ENQUÊTE PUBLIQUE

Projet d'agrandissement d'un ouvrage de gestion des eaux pluviales.

Enquête publique organisée du mercredi 10 octobre 2022 au vendredi 28 octobre 2022 inclus
Commissaire enquêteur Bernard ALEXANDRE (Deux-Sèvres)

CONCLUSIONS ET AVIS MOTIVÉ

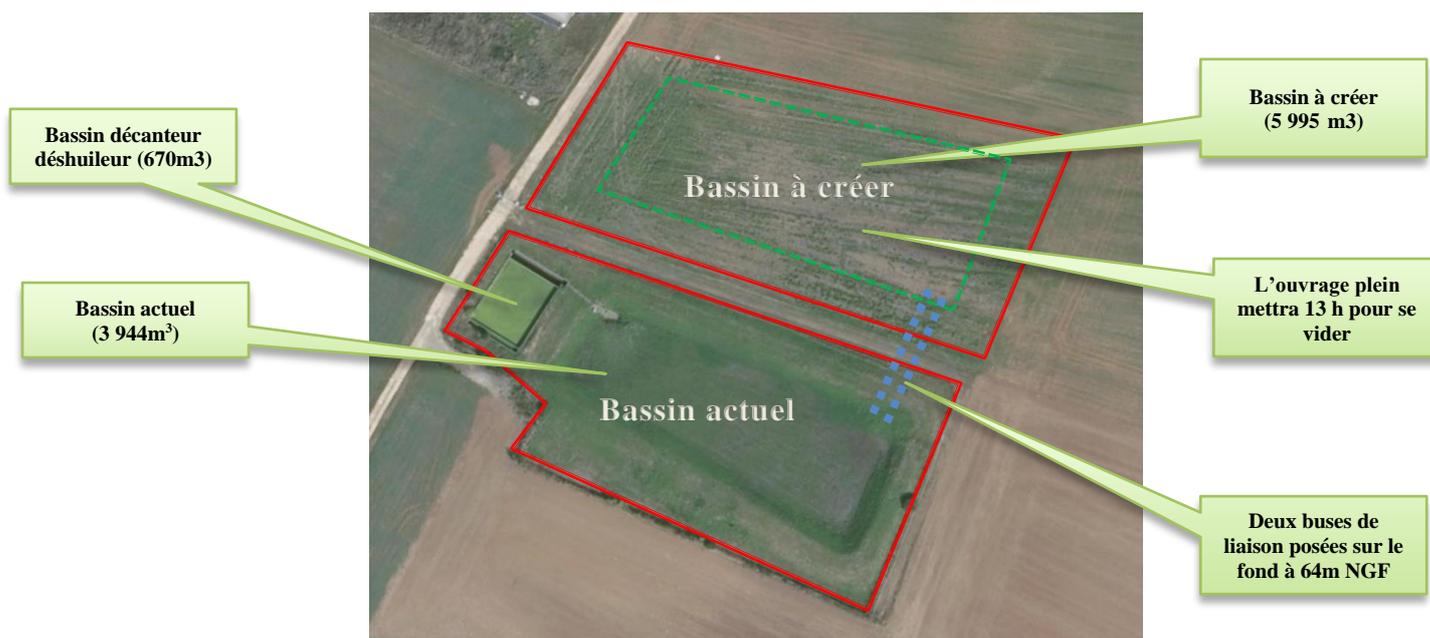
Le bassin de décantation d'une capacité de 670m³ ne sera pas modifié. Aucune autre information sur cet ouvrage n'est portée au dossier pour ce qui concerne notamment sa capacité à traiter les volumes collectés lors de situations extrêmes prises en compte dans le modèle retenu. Questionné sur ce point par le commissaire enquêteur le représentant du MOA confirme que ce bassin de décantation est dimensionné pour les volumes d'eau collecté correspondant au modèle étudié.

Les travaux projetés porteront donc sur le creusement du bassin d'infiltration actuel afin d'abaisser la ligne de niveau d'eau réduisant ainsi la mise en charge aval du réseau puis d'ériger un second bassin d'infiltration en extension de l'actuel afin d'obtenir les volumes de rétention désirés.
